Rapport visitatie 16 mei 2018

Bentwoud

Benthuizen

Advies van het Kenniscentrum Groen & Handicap betreffende de bereikbaarheid, de toegankelijkheid en het gebruik van voorzieningen van natuur- en recreatiegebied Bentwoud tussen Zoetermeer en Waddinxveen voor mensen met een lichamelijke beperking.

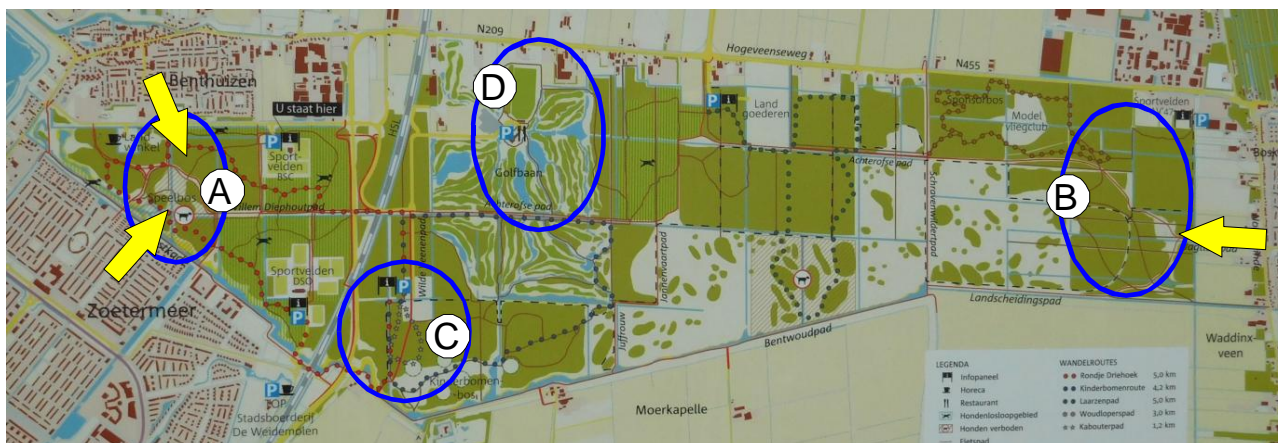
Wij denken dat er 4 gebieden zijn waar vraag zal zijn naar een toegankelijk ommetje.

Dat zijn allereerst de gebieden die aan de woonwijken grenzen (A) en (B).

Gebied (A) grenst aan Zoetermeer en Benthuizen en er is een enigszins toegankelijke horeca locatie Theeschenkerij de Boomgaard.

Gebied (B) is belangrijk voor bezoekers uit Waddinxveen en Boskoop. De paden in dit gebied moeten nog verder ontwikkeld worden. In de toekomst wordt hier een nieuwe weg aangelegd. Op dat moment zijn er volop kansen voor een mooie ontsluiting van het gebied (B).

Er is een centraal startpunt met een parkeerplaats, waar een aantal routes starten (C).

En er gesproken over een wandelroute vanaf de golfbaan (D). Het doorgaande pad vanaf de golfbaan is helemaal niet geschikt, maar de locatie is goed toegankelijk, er is parkeergelegenheid en er is een rolstoeltoegankelijk toilet.

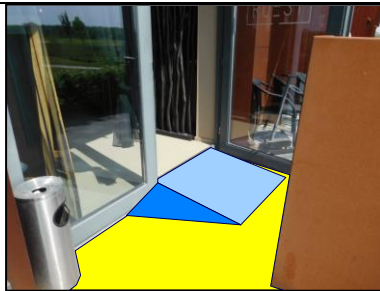
21.	<p>Vanaf de Theeschenkerij kan men wandelen. Er is geen uitgezette route. Op dit moment kunnen wandelaars de omvang van het terrein nog goed zien, maar binnen een paar jaar zullen de bomen het zicht versperren. Dan is het aardig voor mensen die het terrein niet kennen om van te voren een indruk te hebben van de lengte van een wandeling.</p> 	21.1	<ul style="list-style-type: none"> Wij raden aan om vanaf de theeschenkerij een bewegwijzerde route aan te brengen. 	Red
	<p>Omdat de Theeschenkerij enigszins toegankelijk is en omdat dit een toeristisch startpunt van wandelingen zal zijn raden wij aan om hier een toegankelijk ommetje aan te brengen bestaande uit paden met een vlakke goed berijdbare afwerking (huidige afwerking voldoet niet).</p>	21.2	<ul style="list-style-type: none"> Voorzie de bovenstaande wandelroute van goed berijdbare paden.
